新竹縣政府工程查核代表照片表

工程名稱：110 年度鄉內縣鄉道鋪面改善工程(開口契約)

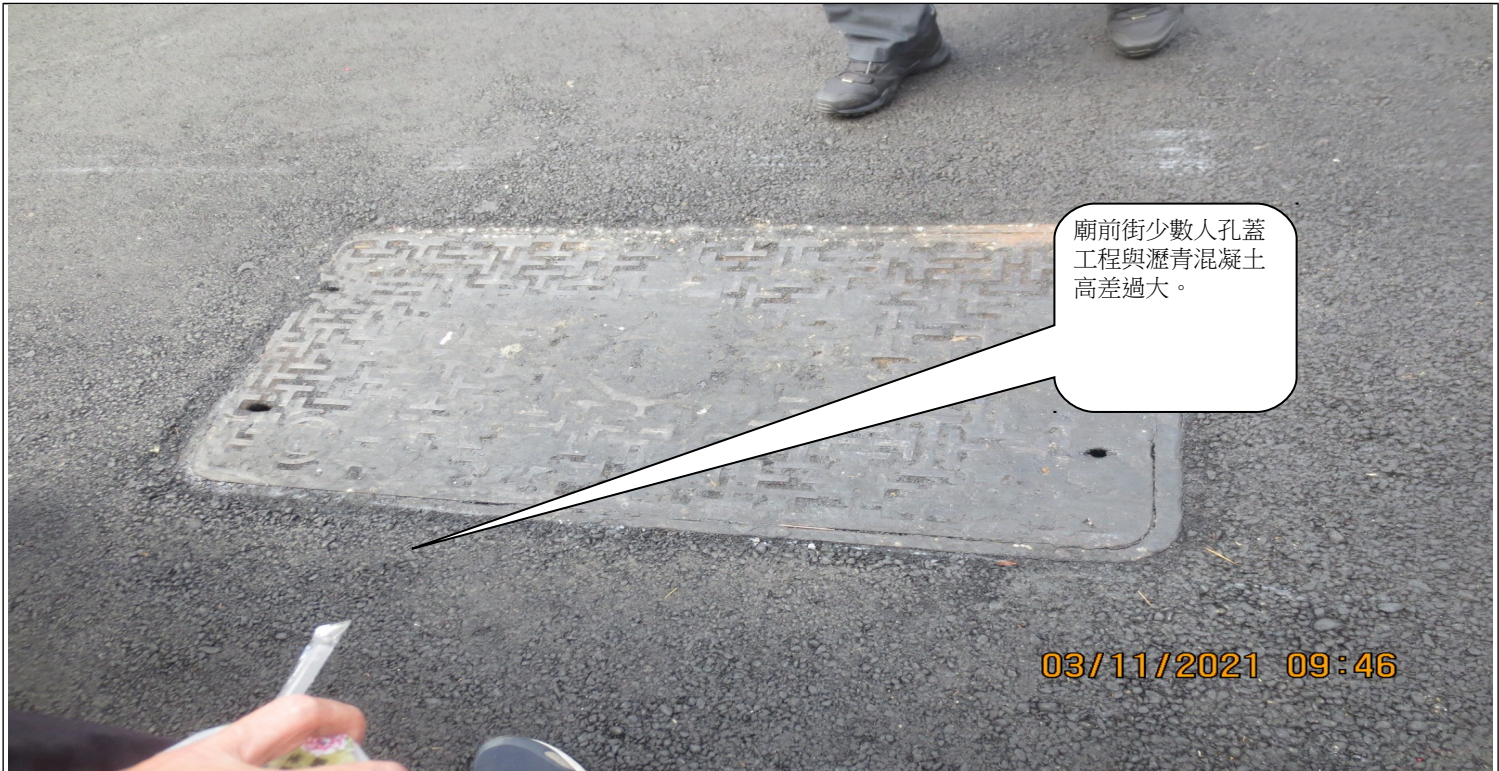
標線油漆有汙染路面，道路邊界線有發現，標繪用繩索汙染 AC 路面，造成 AC 路面有很多白色線條。
